CONCEPTO TÉCNICO No. CT – 5003

Localidad	2- Chapinero
UPZ	88- El Refugio
Sector Catastral	La Cabrera
Dirección	Cr 7A No. 87-44 (Nva. Nomenclatura)
CHIP	AAA0096ZNEP
Manzana Catastral	25
Predios Catastrales	03
Fecha de Visita	Septiembre 17 de 2007
Área aprox. (m^2)	410
Solicitante	Curaduría Urbana No. 2
Tipo de Amenaza	Remoción en Masa

Fotografías No.1 y 2. Predio donde se busca adelantar el proyecto, Cr 7A No. 87-44.

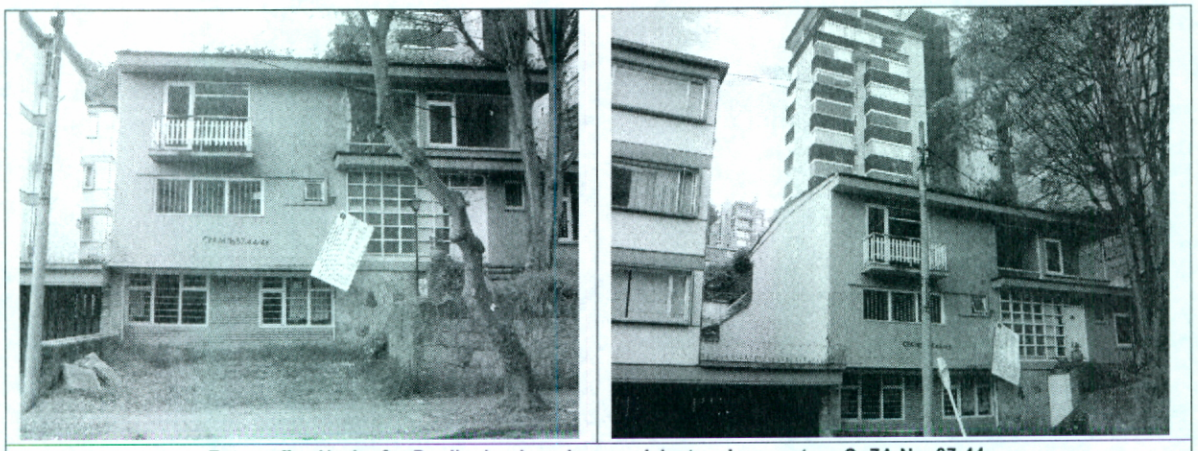
En el predio objeto del presente concepto técnico, se encuentra construida una edificación de tres (3) niveles, la cual en el momento de la visita técnica adelantada, exteriormente no evidencia fallas de tipo estructural (ver Fotografías No.1 y 2).

En el sector no se evidencian procesos de inestabilidad activos que involucren directamente el área objeto del proyecto.
